PIECE n°2.6

Annexe 5 Courriers exploratoires

EOLE DES VIGNOTTES
42 rue de Champagne
51 240 - Vitry-La-Ville

Cartographie des contraintes aéronautiques relatives au radar des armées de Romilly.

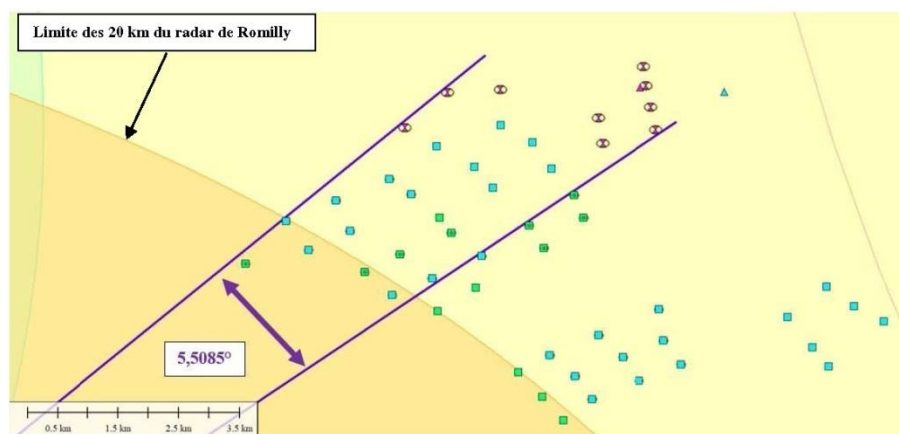
Du point de vue des contraintes radioélectriques, le projet se situe dans les 20 - 30 km du radar des forces armées de Romilly (Cf. annexe I), où le nombre d'éoliennes et/ou la disposition sont encadrés. En effet, un nombre trop important d'éoliennes dans le même secteur angulaire du radar serait de nature à augmenter les perturbations induites sur celui-ci (Cf. principes détaillés en annexe II).

En effet, le projet occupe une ouverture angulaire de 5,5085° et ne respecte pas la valeur maximale prescrite (1,5°)

De plus, il ne s'inscrit pas dans le masque vertical des éoliennes des parcs construits ou déjà autorisés en amont. Il augmentera les perturbations déjà consenties.

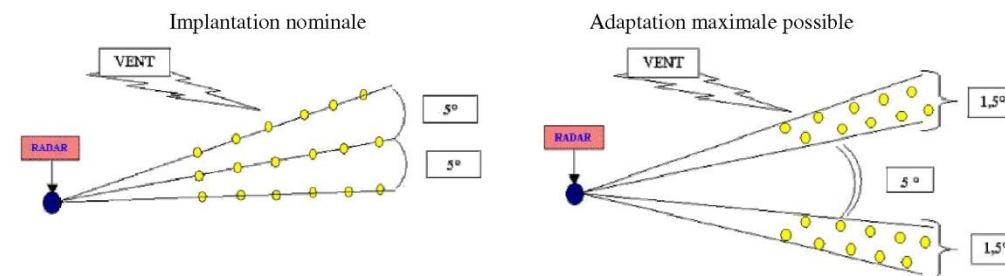
C'est pourquoi, en zone de coordination, le ministère des armées demande la limitation du nombre d'éoliennes à une dizaine par parc et l'implantation des parcs sur des axes radiaux partant du radar, conformément au schéma ci-dessous (mesure d'angle prise en bout de pales).

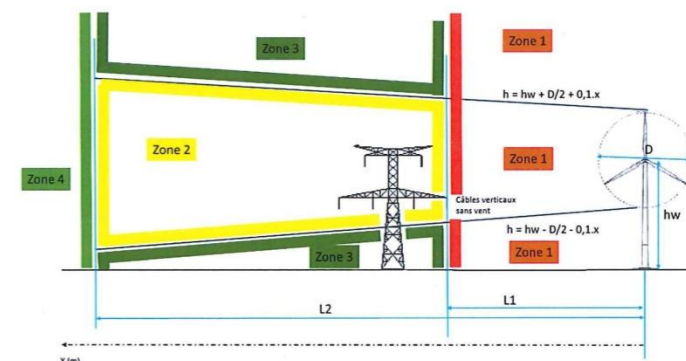
Par conséquent, la distance d'éloignement L1 que nous préconisons de respecter est la suivante (cf. zone rouge sur le schéma reproduit ci-après) :

$L1 = hw + D/2 + d$ (distance en mètres) avec $d = 3m$ (distance de garde)

$L2 = 3.5 * D$ (distance en mètres)

Il est important de noter que même si la distance de sécurité L1 est respectée, au cas où les câbles de notre ouvrage risquent d'entrer dans la zone 2 sous l'effet du vent par exemple, des études devront être réalisées en vue de définir une solution technique permettant de faire disparaître les risques identifiés précédemment.

Ainsi, nous recommandons de respecter une distance de : **hauteur de l'éolienne pâles comprises soit 200 mètres + 3 mètres minimum vis-à-vis de notre ouvrage.**
